第 3 回 浜松市沿岸域防潮堤整備に係る自然環境検討委員会

資料 - 2

平成 26 年 9 月 3 日

静岡県浜松土木事務所

図3-2 人工池の水位変動 (池8, 池10, 赤丸は代替池の水深を示す)

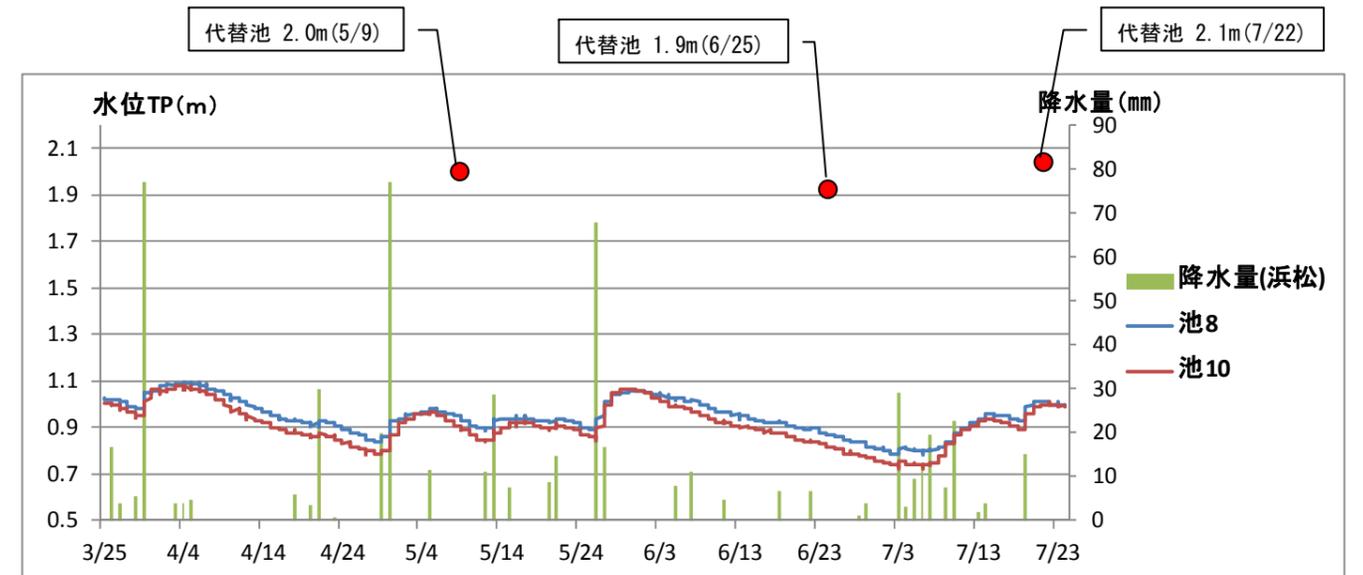
- 池8と池9を回避するルートを選択し、かつ代替の池を造る対策が最善策である。
- 池の移設はリスクが高い。リスク管理の検討も必要である。池が土砂等に埋まる可能性があれば、飛砂を止める方法も検討すべき。
- 人工池は築造後約20年で多様な環境が形成された。つぶすと直ぐには元通りにならない。
- 環境の若返り設定も保全システムに組み入れたらよい。

- 外来種は調査で駆除できるものはして欲しい。
- トリゲモに注目するほか、ヒシには注意し、入ったら直ぐ取ること。
- 既に設置した代替地には、追加の移植はせずに周囲の傾斜を緩くする。新たに造成した池は傾斜がきつい。周囲に盛土した砂は搬出し、周囲から生物が入るようにしてほしい。
- 原風景の場所に新たな池を掘ることも検討したい。

(イ) 池8と池10で水位連続観測を実施しており、現在までに以下の状況が確認されている(池8では最深部より約20cm浅い位置に水位計を設置、池10では最深部付近に設置)。

- A 水位計設置(3/25)以降、池8では31cm、池10は35cmの水位変動があった。池8の水深は52~83cm(換算すると最深部では72~103cm)、池10の水深は59~94cmである。
- B 水位は降雨数日後、降雨による影響を受けている。例えば、浜松で3月末、4月末、5月末にそれぞれ70~90mmの降雨が観測され、水位は10~20cm上昇したが、その後降雨が続かない場合、水位は緩やかに下がる状況であった。

ア 現状の池に対する環境悪化リスクの低減（図 3-2、3-3）

- （ア）防潮堤は、現状の池及び湿地をつぶすことなく、かつ池と一定の隔離を持つ位置に配置する。
- （イ）ルートにやや近い池 10 に対しては、工事による土砂及び飛砂等の影響を防止する。

イ 代替地の設置による環境悪化リスクの低減（図 3-2）

現状の池の環境が悪化した場合、この地域全体の環境が悪化する恐れがあることから、用地の制約等の範囲内で、設置可能な代替池を 4 箇所設置する。このうち、3 箇所については、かつての池（一部）を復元する。
